PARC EOLIEN DE LE QUESNEL

9. MÉMOIRE EN RÉPONSE AU RELEVÉ DES INSUFFISANCES

Juillet
2018

Mémoire en Réponse au Relevé des Insuffisances

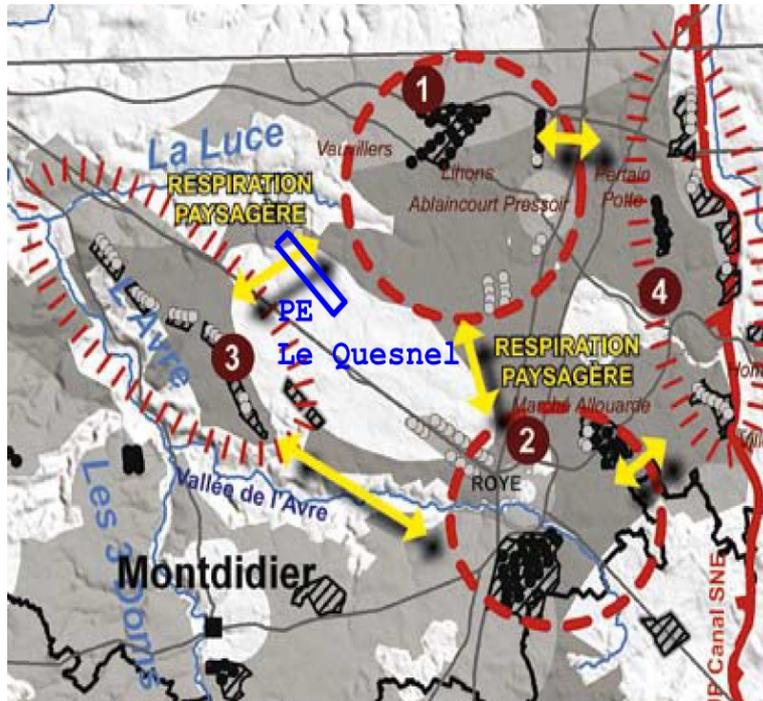
Les éléments présentés ne permettent pas de conclure à un projet ayant privilégié l'évitement « à grande échelle » quant au choix du site :

- le dossier n'indique pas la raison du choix du site sur cette partie du territoire plutôt qu'une autre ; qui plus est en grande partie en zone défavorable de l'ancien SRE ;
- un seul agencement est étudié en capitalisant le scénario retenu pour le projet du parc éolien « de la Demi Lieue » développé par la société Alstom, mais, sans présenter les scénarios alors envisagés et sans reprendre les éléments d'analyse ayant conduit à ce choix.

Le demandeur doit justifier :

- **du choix du site d'implantation du projet au regard :**
 - **des problématiques de non mitage du territoire ; le projet étant implanté dans une « respiration paysagère » définie par l'ex-SRE ;**

- **de la contrainte ayant conduit à un zonage de l'ex-SRE en zone défavorable pour les machines E3 à E10 (une analyse de l'impact du projet vis-à-vis de chaque caractéristique identitaire du paysage emblématique définit dans l'atlas des paysages de la Somme est à réaliser ; cf.chapitre I-B de l'étude paysagère) ;**

- **des éléments de composition et d'implantation pris en compte, fussent-ils repris d'un projet antérieur retiré ;**
- **d'une analyse comparée reposant sur la nature des variantes proposées (différence altimétrique) mais qui le cas échéant pourrait être complété (composition et implantation) et prenant bien en compte la nature des critères retenus ; un tableau multicritère dans ce cadre s'avérerait utile ;**

- des raisons qui l'on conduit à implanter deux machines à moins de 200 m en bout de pale de structures ligneuses.

Thème du dossier et/ou élément réglementaire	Compléments demandés compte tenu du caractère incomplet ou irrégulier du dossier	Prise en compte des remarques, référence du § et page du dossier mis à jour
JUSTIFICATION DU CHOIX DU PROJET	<p>Le demandeur doit justifier :</p> <ul style="list-style-type: none"> • du choix du site d'implantation du projet au regard : <ul style="list-style-type: none"> ◦ des problématiques de non mitage du territoire ; le projet étant implanté dans une « respiration paysagère » définie par l'ex-SRE ; ◦ de la contrainte ayant conduit à un zonage de l'ex-SRE en zone défavorable pour les machines E3 à E10 (une analyse de l'impact du projet vis-à-vis de chaque caractéristique identitaire du paysage emblématique définit dans l'atlas des paysages de la Somme est à réaliser ; cf. chapitre I-B de l'étude paysagère) ; ◦ des éléments de composition et d'implantation pris en compte, fussent-ils repris d'un projet antérieur retiré ; • d'une analyse comparée reposant sur la nature des variantes proposées (différence altimétrique) mais qui le cas échéant pourrait être complété (composition et implantation) et prenant bien en compte la nature des critères retenus; un tableau multicritère dans ce cadre s'avérerait utile. 	<p>L'ensemble des compléments de l'étude paysagère (document 7-5-1) permet de mieux illustrer les impacts du parc éolien de Le Quesnel, et la perception des silhouettes des villages-bosquets, au moyen de photomontages supplémentaires (tous situés dans l'aire d'étude intermédiaire) et d'une étude d'encerclement et de saturation depuis les 9 bourgs les plus proches du projet. Le chapitre I-B page 11 a été complété. Les éléments de composition et d'implantation pris en compte sont illustrés page 90.</p>

<ul style="list-style-type: none"> • des raisons qui l'on conduit à implanter deux machines à moins de 200 m en bout de pale de structures ligneuses. 	<p>Une analyse de 4 scénarios, avec des variables d'implantation, altimétriques et de puissance a été faite dans l'ensemble du dossier et notamment dans les documents 7-4-1-Etude Ecologique au chapitre XVII page 118 ; 7-5-1-Etude Paysagère page 96 et 7-6-Etude Acoustique. Une synthèse est présentée dans le document 4-2-Etude d'Impact Santé et Environnement page 315.</p>
		<p>La variante finalement retenue intègre un éloignement maximal des éoliennes vis-à-vis des structures ligneuses et permet de garder une cohérence paysagère et un intervalle régulier entre les machines. Une carte faisant apparaître les structures ligneuses est visible dans le document 7-5-1-Etude Paysagère page 97. E10 a été retiré et l'impact résiduel jugé faible pour E3 et E4 est décrit dans le document 7-4-1-Etude Ecologique page 126.</p>

image1 : Depuis le parvis de l'église, la vue est ouverte vers le site d'implantation du projet d'implantation de 10 appareils

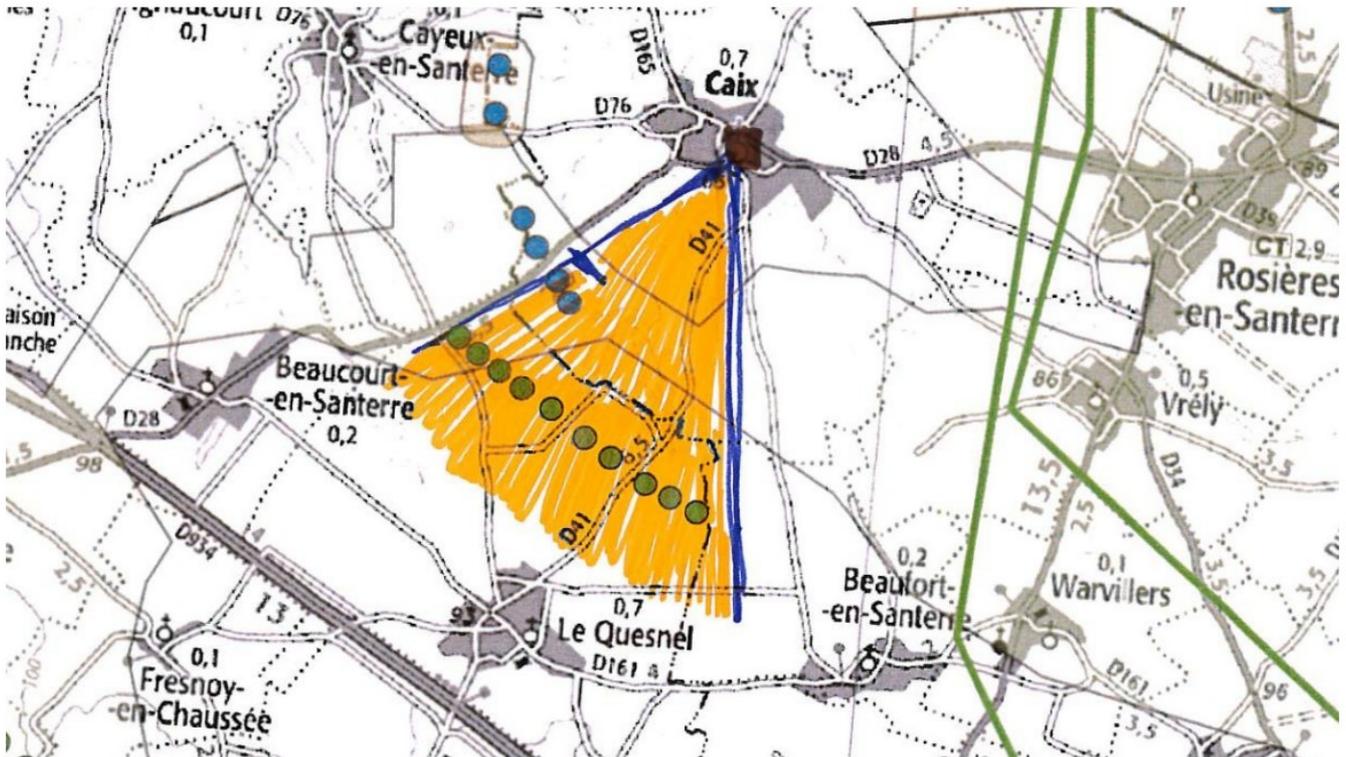
- s'agissant de l'église de Caix :
 - outre la dimension patrimoniale qui a été déterminée par l'Unité Départementale de l'Architecture et du Patrimoine de la Somme dans son avis du 15 février 2017, définir avec

- précision et exhaustivité les usages de l'église de Caix et ses abords, notamment ses dimensions culturelles mais également le cas échéant culturels et touristiques ;

- densifier les photomontages permettant de mieux qualifier l'impact du projet sur l'église de Caix et de ses abords (en approche et en agglomération ; y compris depuis les espaces et édifices publics majeurs ainsi qu'en séquençage dans la rue de l'église) ;

- indiquer si les structures ligneuses situées sur le coteau visible sur le photomontage n°17 bénéficient d'une quelconque protection permettant d'assurer la pérennité du masque visuel qu'elles créées ;

- définir les mesures d'évitement de réduction et de compensation qui s'imposent ;
- s'agissant des cimetières de Caix :
 - nonobstant les éléments figurant page 25 de l'étude paysagère, produire les photomontages offrant une vue depuis l'ensemble composé du cimetière communal de Caix et des trois cimetières militaires, français, britannique et allemand, au sud du village afin de déterminer l'impact éventuel sur la composition paysagère et la solennité nécessaire aux lieux ainsi que les mesures ERC qui s'imposeraient ;

<p>AVIS EXPRIMES SUR LE PROJET / UDAP</p>	<p>Le demandeur doit :</p> <ul style="list-style-type: none"> • s'agissant de l'église de Caix : <ul style="list-style-type: none"> ◦ outre la dimension patrimoniale qui a été déterminée par l'Unité Départementale de l'Architecture et du Patrimoine de la Somme dans son avis du 15 février 2017, définir avec précision et exhaustivité les usages de l'église de Caix et ses abords, notamment ses dimensions culturelles mais également le cas échéant culturels et touristiques ; ◦ densifier les photomontages permettant de mieux qualifier l'impact du projet sur l'église de Caix et de ses abords (en approche et en agglomération ; y compris depuis les espaces et édifices publics majeurs ainsi qu'en séquençage dans la rue de l'église) ; ◦ indiquer si les structures ligneuses situées sur le coteau visible sur le photomontage n°17 bénéficient d'une quelconque protection permettant d'assurer la pérennité du masque visuel qu'elles créent ; ◦ définir les mesures d'évitement de réduction et de compensation qui s'imposent ; 	<p>Le descriptif détaillé du contexte paysager et patrimoniale de l'église classée de Caix a été complété aux pages 74 et 75 du document 7-5-1-Etude Paysagère.</p> <p>Les photomontages initiaux N°7 et 15 ont été densifiés par 5 photomontages complémentaires : N°50, 51, 52, 53, 54 dans le document 7-5-2-Carnet de Photomontages.</p> <p>Les structures ligneuses visibles sur le photomontage N°17 sont des espaces boisés classés. Des détails sont apportés page 75 du document 7-5-1-Etude Paysagère.</p> <p>Les mesures ERC envisageables liées à la perception du parc éolien de Le Quesnel depuis l'église classée de Caix sont présentées page 129 du document 7-5-1-Etude Paysagère.</p>
